**ПАСПОРТ ДОСТУПНОСТИ**  
**объекта социальной инфраструктуры (ОСИ)**  
**№ 13-10,12.2025**

- 1.1. Наименование (вид) объекта: **«Спальный корпус № 3»**, территория «Салют»;
- 1.2. Адрес объекта: 297407, Республика Крым, г. Евпатория, ул. Маяковского, д.10;
- 1.3. Сведения о размещении объекта:
  - отдельно стоящее 2-х этажное здание, общей площадью 2.040 кв.м.
  - наличие прилегающего земельного участка ДА, 87.000 м.кв.;
- 1.4. Год постройки здания: **1971 год**, последнего капитального ремонта: **н/д**.
- 1.5. Дата предстоящих плановых ремонтных работ: текущего 2026-2028 год, капитального 2026-2030 год.

**АКТ ОБСЛЕДОВАНИЯ**  
**Филиал государственного автономного учреждения Республики Крым «Солнечная Таврика» «Санаторий Дружба» Спальный корпус №3**

Приложение №1 Схема санатория детской территории, пути движения Малковского, д.12; Территория "Днепр-1, Салют"

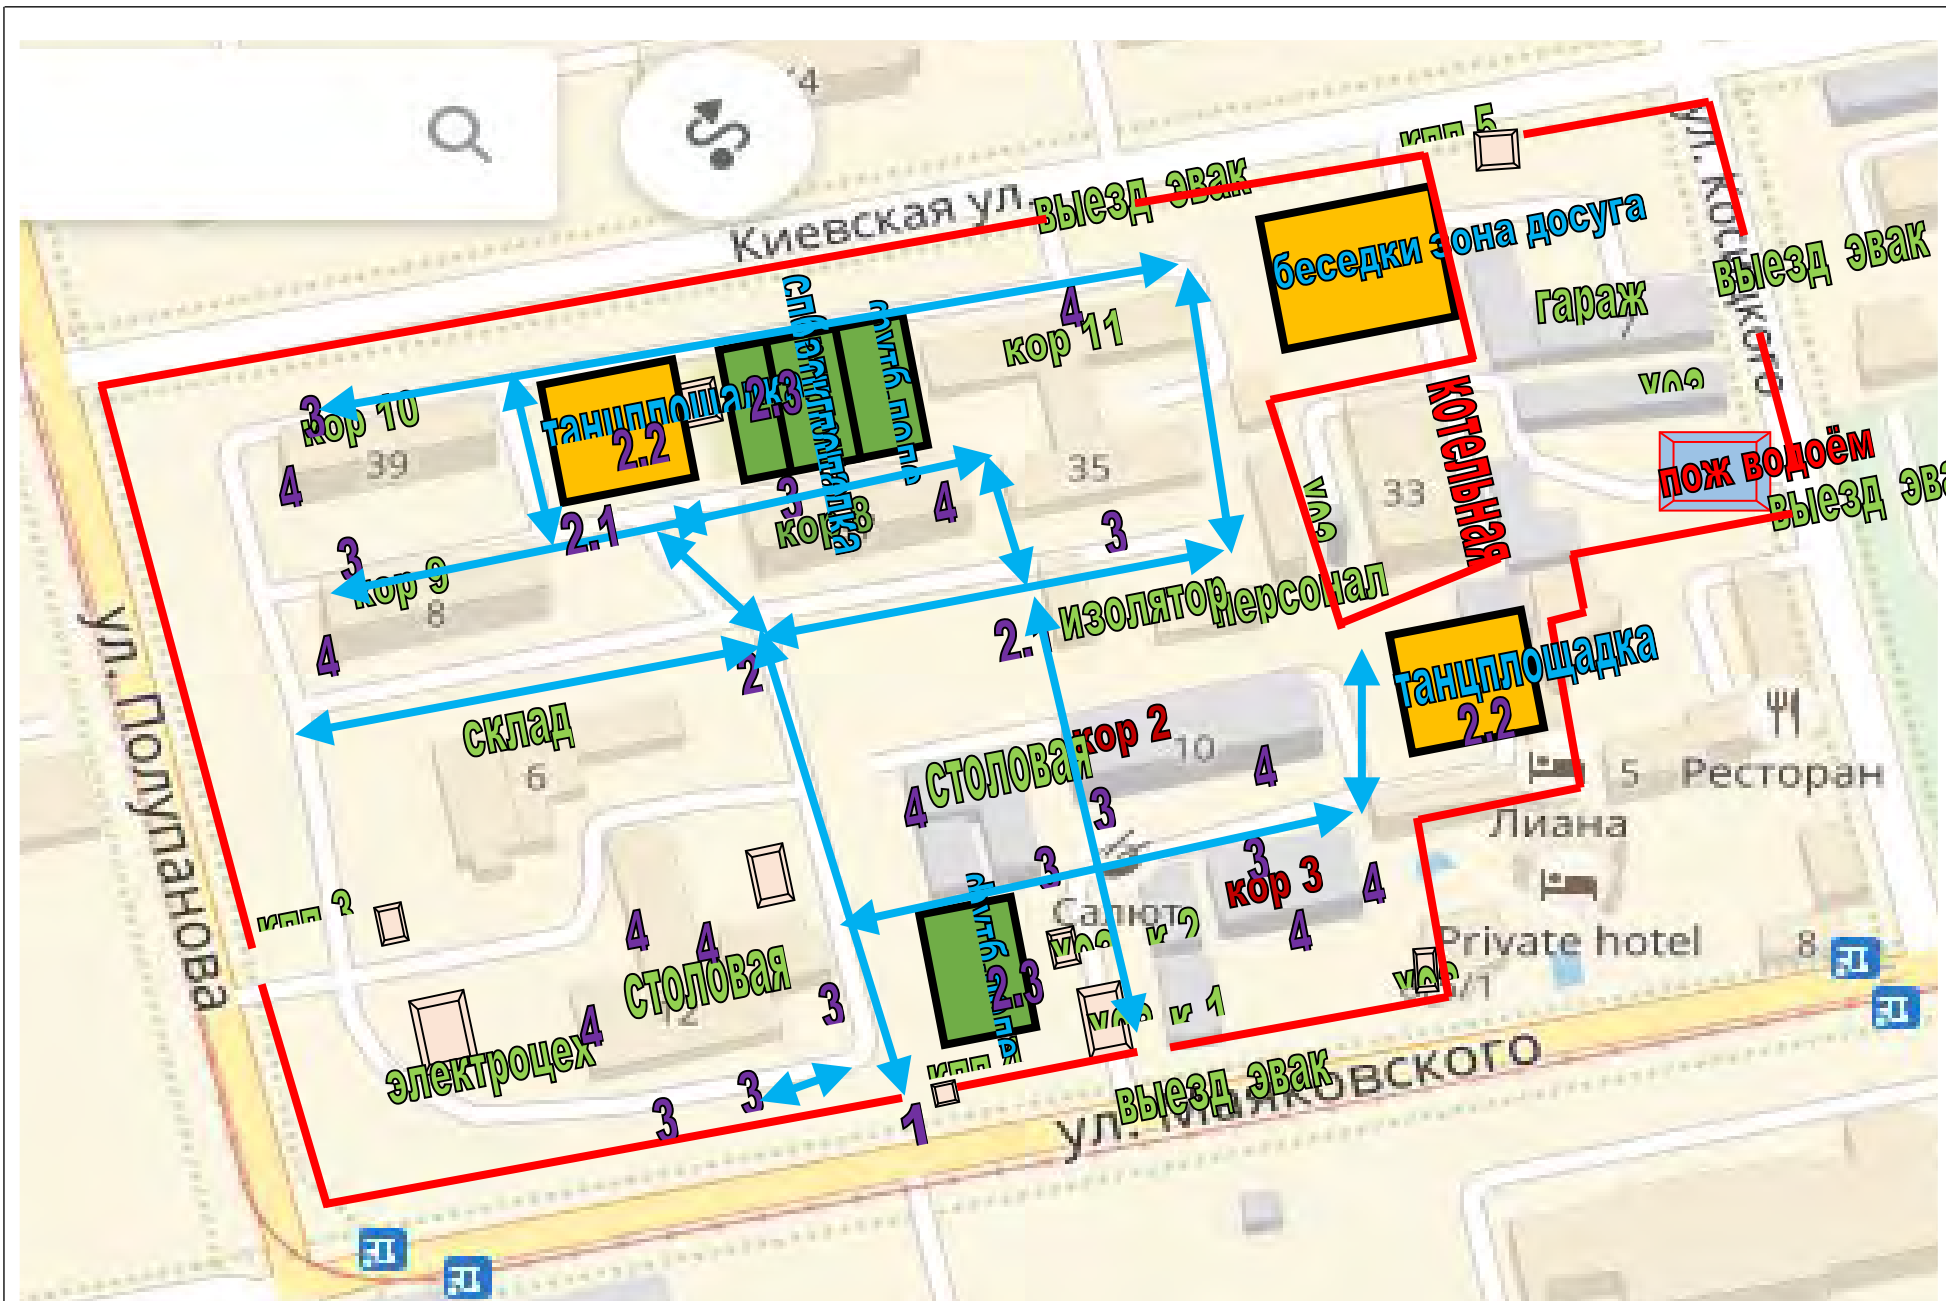
1.1	Вход (входы) на территорию (КПП)	есть	1	2	<ul style="list-style-type: none"> <li>- отсутствуют тактильные наземные указатели перед калиткой на территории объекта;</li> <li>- отсутствует кнопка вызова персонала;</li> <li>- отсутствует информация об организации в доступном виде;</li> <li>- отсутствуют ручки воротных калиток;</li> </ul>	все	<ul style="list-style-type: none"> <li>- обозначить вход предупредительными наземными тактильными наземными указателями на пешеходной поверхности;</li> <li>- разместить информацию об организации в доступном виде на высоте от 1,2 до 1,6 м со стороны дверной ручки;</li> <li>- установить кнопку вызова персонала в месте доступном для всех категорий инвалидов, обозначить ее месторасположение наземными тактильно-контрастными указателями;</li> <li>- оборудовать калитки ручками скобообразной формы;</li> </ul>	ТР ТСР

1.2	Путь (пути) движения на территории	есть	2	3-7	<ul style="list-style-type: none"> <li>- неровная поверхность;</li> <li>- отсутствует обозначение направлений движения к входам для МГН, в т.ч. наземными предупредительными и направляющими тактильными указателями;</li> <li>- съезды с тротуара на проезжую часть не обустроены должным образом</li> </ul>	все	<ul style="list-style-type: none"> <li>- ремонт поверхности покрытия на путях движения ко входам к зонам целевого назначения;</li> <li>- обозначить пути движения направляющими и предупредительными наземными тактильными указателями, а также информационными обозначениями;</li> <li>- обустроить съезды в соответствии с требованиями СП 59.13330.</li> </ul>	КР ТСР Орг

1.2.1	Зона отдыха (беседки, скамейки)	есть	2.1	8-10	<ul style="list-style-type: none"> <li>- место размещения скамей не обозначено тактильным ....</li> <li>- перепад высоты между беседкой и тротуарной поверхностью не обустроены съездами;</li> <li>- вход не обозначен тактильными наземными указателями</li> <li>- скамьи не оборудованы подлокотниками и опорой для спины;</li> <li>- освещение не соответствует установленным нормам.</li> </ul>	К, с, о	<ul style="list-style-type: none"> <li>- рекомендуется предусмотреть установку дополнительных наклонных скамей для инвалидов с нарушениями опорно-двигательного аппарата</li> <li>- обустроить зоны отдыха скамьями с подлокотниками для инвалидов с нарушением опорно-двигательного аппарата;</li> <li>- обустроить съезды из зоны, в соответствии с требованиями СП 59.13330.</li> <li>- оборудовать освещение, в соответствии с требованиями СП 59.13330.</li> </ul>	КР, ТР ТСР Орг

1.2.2	Зона отдыха (открытая танцевальная площадка)	есть	2.2	11-12	<ul style="list-style-type: none"> <li>- лестничный марш не обустроен поручнями;</li> <li>ступени лестничного марша имеют открытые подступенки;</li> <li>- лестничный марш не обустроен поручнями;</li> <li>- отсутствует контрастная цветовая маркировка краевых ступеней лестничного марша;</li> <li>- отсутствуют обозначение начала и окончания лестничного марша тактильными наземными указателями;</li> <li>- отсутствует тактильная плитка перед началом лестничного марша;</li> <li>- отсутствует дублирование</li> </ul>	К, с, о	<ul style="list-style-type: none"> <li>- предусмотреть места для инвалидов по слуху вблизи источника звука, а также предусмотреть место для размещения инвалидов, передвигающихся на кресло-коляске;</li> <li>- рекомендуется предусмотреть установку дополнительных наклонных скамей для инвалидов с нарушениями опорно-двигательного аппарата</li> <li>- обустроить зоны отдыха скамьями с подлокотниками для инвалидов с нарушением опорно-двигательного аппарата;</li> <li>- обустроить съезды из зоны, в соответствии с требованиями СП 59.13330.</li> <li>- оборудовать освещение, в соответствии с требованиями СП 59.13330.</li> <li>- установить пандус;</li> </ul>	КР, ТР ТСР Орг

лестничного марша пандусом; - среди мест для зрителей не выделены и не предусмотрены места для инвалидов.			
1.2.3	Зона отдыха (спортивная площадка)	есть	2.3	13-18	- перепады высот на входах к площадкам (полям); - отсутствуют тактильные наземные указатели перед дверью; - отсутствует информация о функциональном назначении зоны, к которым ведет вход; - отсутствует кнопка вызова персонала.	К, о, с	- обустроить проход в зоны, в соответствии с требованиями СП 59.13330. - оборудовать освещение, в соответствии с требованиями СП 59.13330.	КР, ТР ТСР Орг

**Фото №21**  
входная дверь в здание

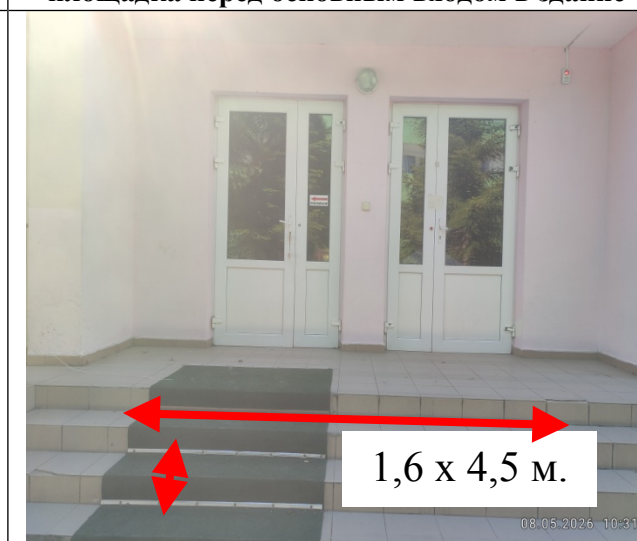
2.4	Дверь (входная)	есть	3	21	<ul style="list-style-type: none"> <li>- порог отсутствует;</li> <li>- отсутствует контрастная цветовая маркировка габаритов дверного проема и стеклянной части двери;</li> <li>- отсутствует доводчик.</li> <li>- ширина створки двери 1,1 метра.</li> </ul>	к, с, о	<ul style="list-style-type: none"> <li>- обозначить габариты дверного проема контрастной цветовой полосой шириной 0,1 м;</li> <li>- обозначить стеклянную часть дверей контрастной цветовой маркировкой;</li> <li>- установить доводчик с фиксацией двери в положении «открыто» и задержкой закрывания двери;</li> </ul>	ТСР КР
2.5	Тамбур	нет	-	-	-	-	-	-
	ОБЩИЕ требования к зоне	-	-	-	- не организована возможность беспрепятственного входа и выхода из здания для всех категорий инвалидов	все	- учесть выявленные барьеры при оказании ситуационной помощи и проведении работ по адаптации объекта	Орг

Фото №29  
вход в спальный номер

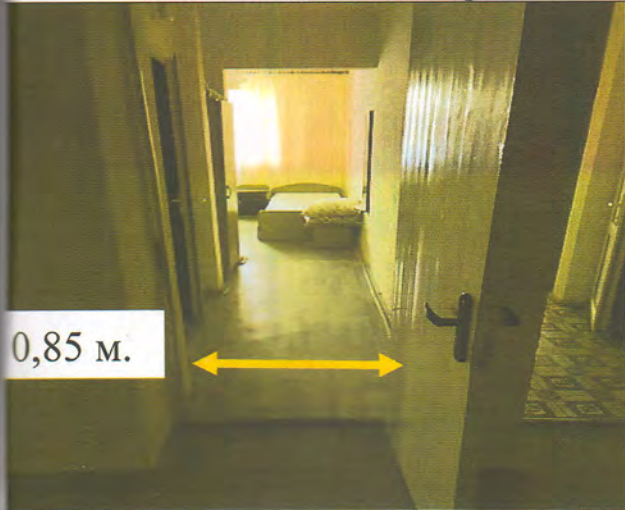
Наименование функционально-планировочного элемента	Наличие элемента		Выявленные нарушения и замечания		Работы по адаптации объектов		
	есть/нет	№ на плане	№ фото	Содержание	Значимо для инвалида (категория)	Содержание	Виды работ
Жилые помещения (временного пребывания - номера)	есть	5	29-30	<ul style="list-style-type: none"> <li>- ширина входных дверей менее 0,9 м в свету;</li> <li>- высота порогов превышает 0,014 м;</li> <li>- номера не обустроены для инвалидов;</li> <li>- отсутствуют автономные пожарные извещатели;</li> <li>- отсутствует информация о функциональном назначении помещения и нумерацией комнат в доступном виде, в т.ч. дублированные шрифтом Брайля;</li> <li>- расстановка мебели препятствует свободному перемещению инвалидов, передвигающихся на кресло-коляске.</li> </ul>	к, о, с	<ul style="list-style-type: none"> <li>- адаптировать (планировка и оборудование) для инвалидов не менее 5% от общего количества номеров в здании, с учетом расселения различных категорий инвалидов, в том числе инвалидов на кресло-колясках и инвалидов по зрению.</li> <li>Предусмотреть выделение номеров для инвалидов, передвигающихся на кресло-коляске, на 1 этаже;</li> <li>Обеспечить техническую, информационно-сервисную и функциональную возможность предоставления услуг.</li> <li>Расстановку мебели организовать с учетом передвижения инвалидов на кресло-колясках;</li> <li>- предусмотреть размещение розеток в помещении на высоте от 0,4 до 0,8 м.</li> </ul>	КР ТР ТСР Орг
